**Bród Nr 8** na dz. 654/5, 640, 847  
w obr. **Zawyki** , gm. **Suraż**, pow. **białostoc**

**Bród Nr 1 na dz. 915/1 , 618 i 463/2**  
**w obr. Trześcianka , gm. Narew, pow. hajnowski**

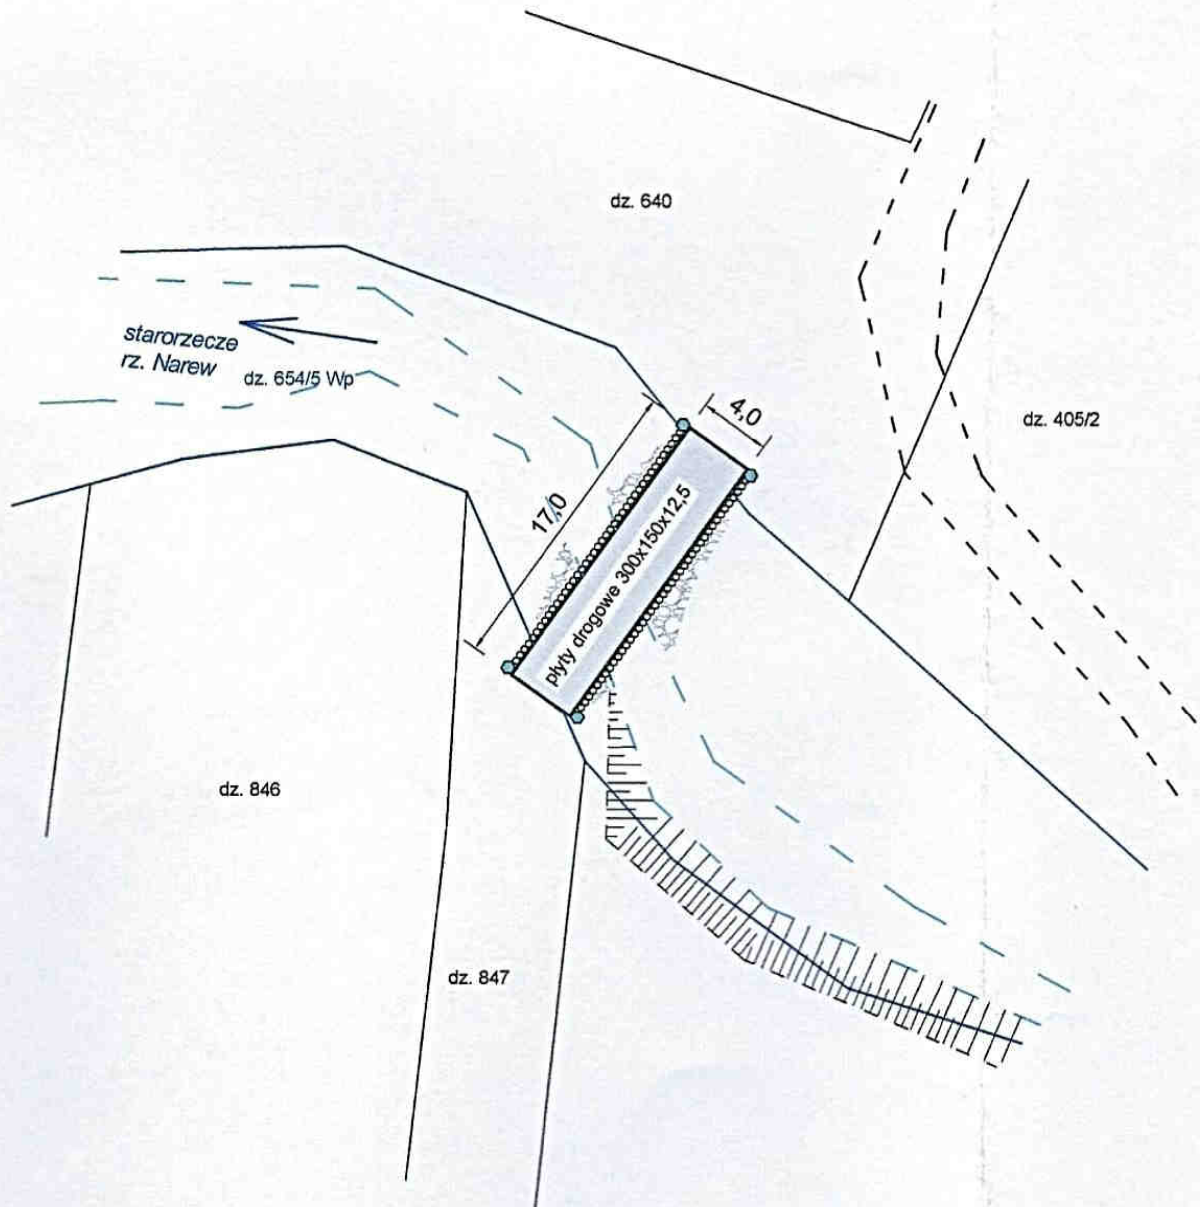
*Bród wykonany*

*Teren po pracach uporządkowany*

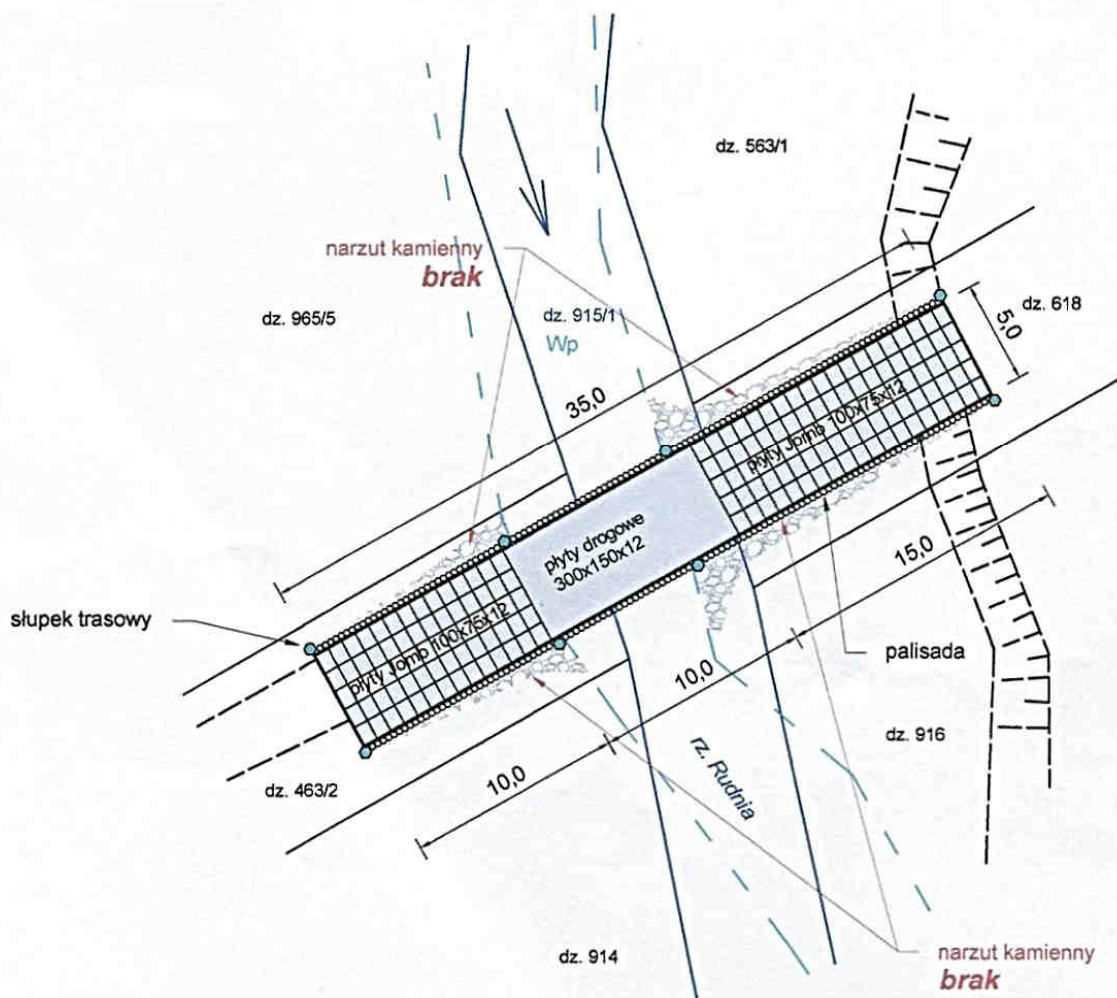
*Brak narzutu kamiennego - projektowana ilość - 10 m<sup>3</sup> - na placu bud. - 1,5 m*

*Teren budowy nieuporzadkowany po wykonanych robotach*

**Bród Nr 6** na dz. 1326, 975 i 807  
w obr. **Cieluszki**, gm. Zabłudów, pow. białostocki

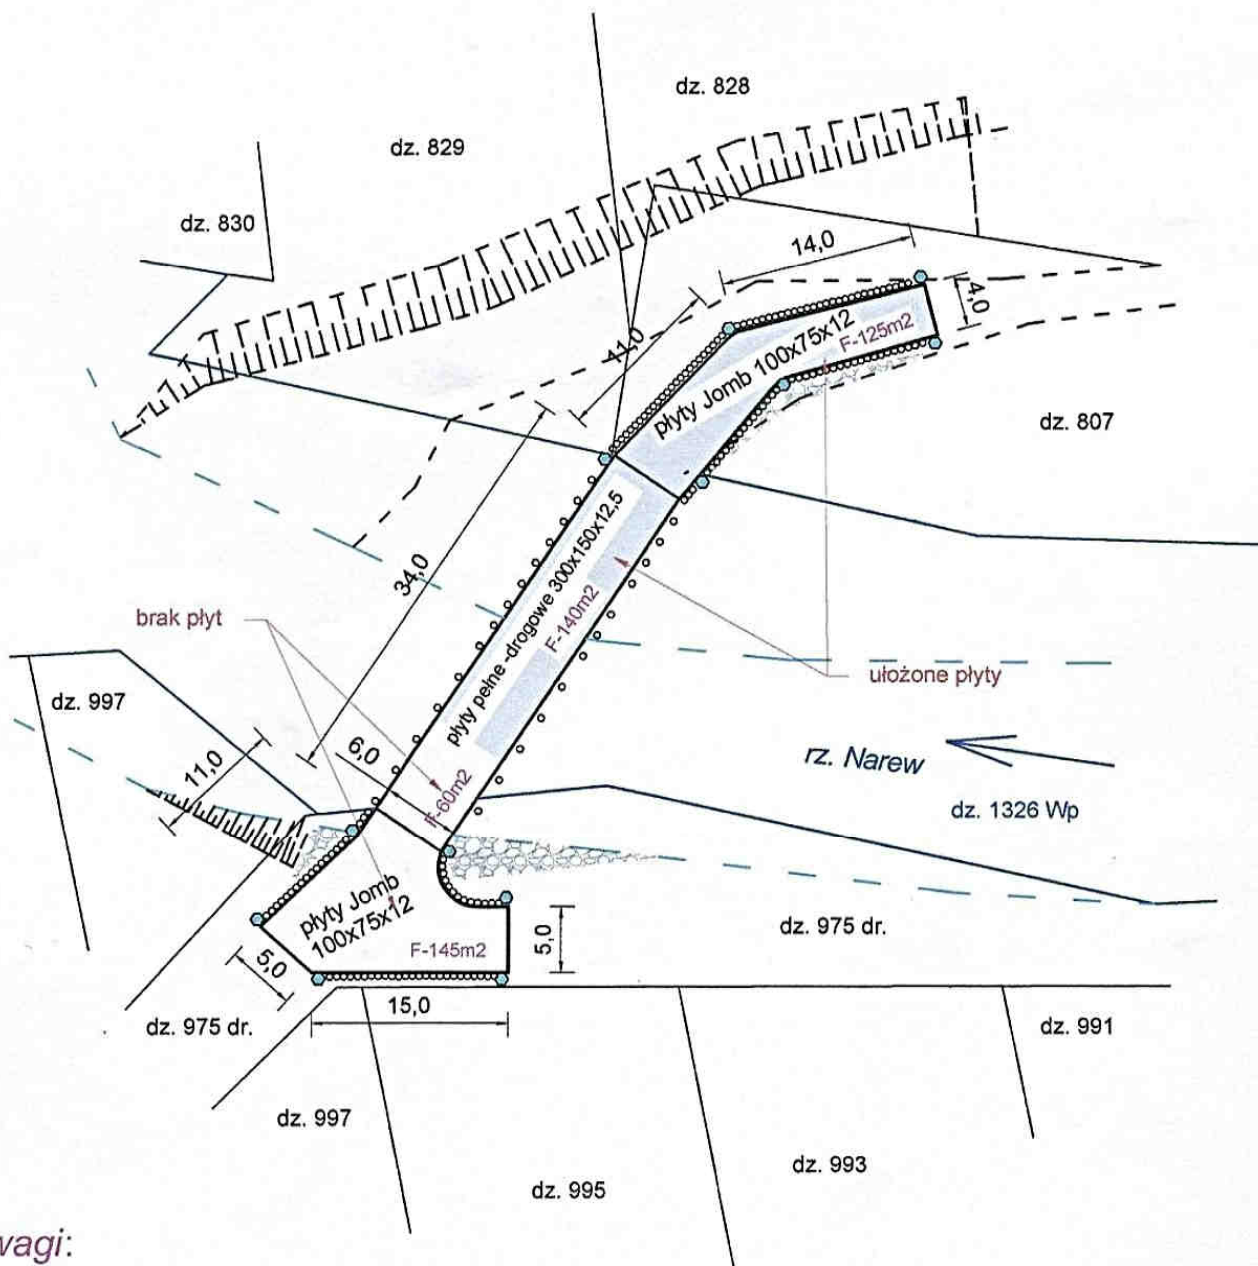
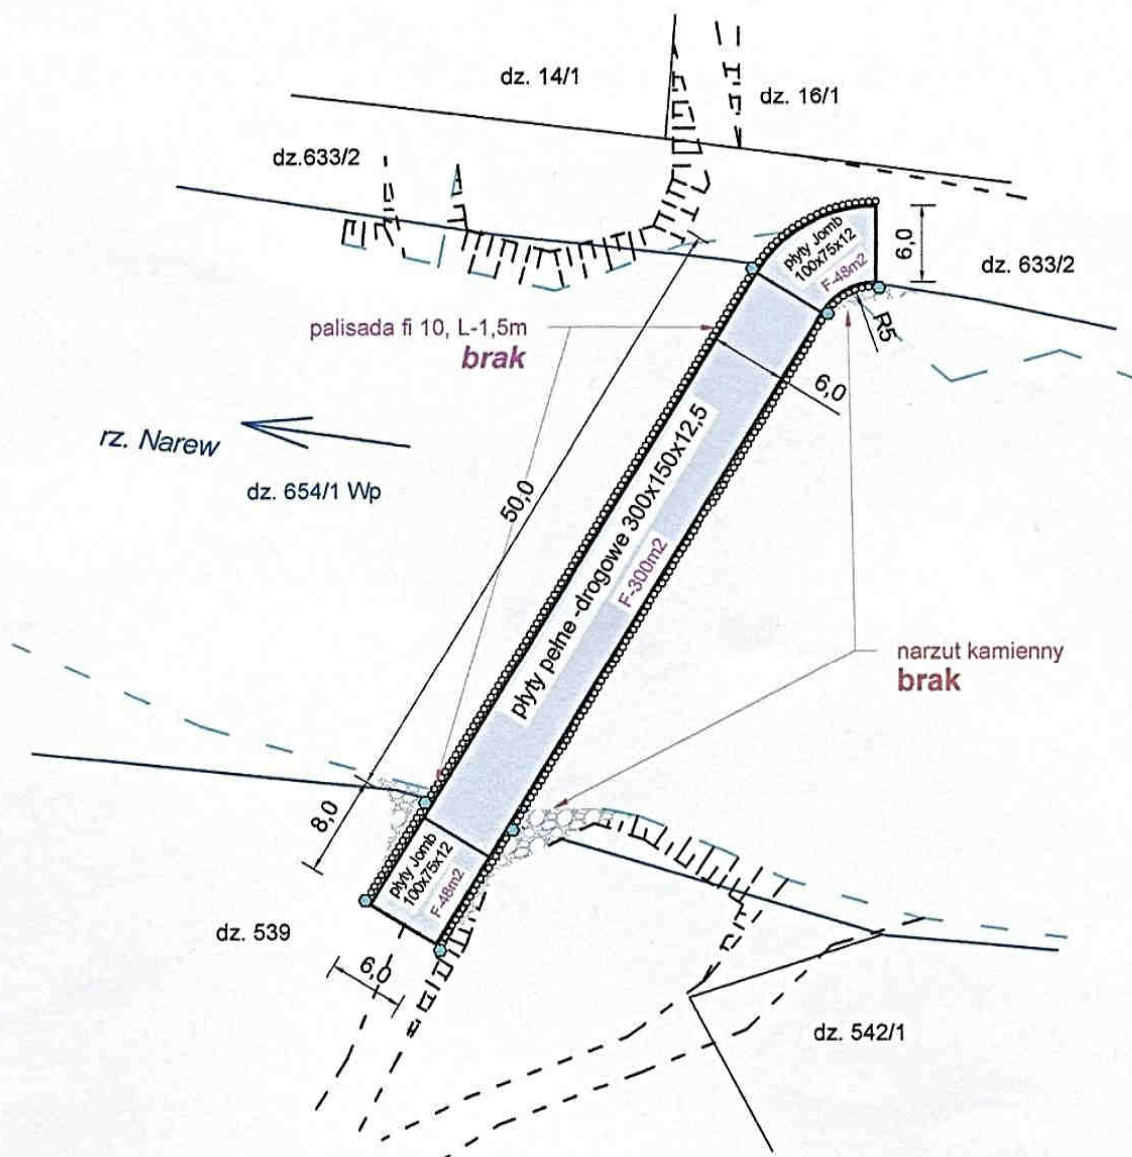
Ułożenie płyt YOMB na prawym brzegu bez palisady obrzeżnej  
Ułożenie płyt pełnych w korycie na długości 24 m z palisadą obrzeżną

Płyty pełne (7 szt) w odległości ok. 200m od brodu  
Pale drewniane - 500 szt ( 5 palet) w odległości ok. 500 m od brodu  
Pospółka - żwir - 3 wyładowane sam.-wywrotki w odl. ok. 400m od brodu

*Drogi dojazdowe i teren budowy nieuporządkowany po wykonanych robotach*
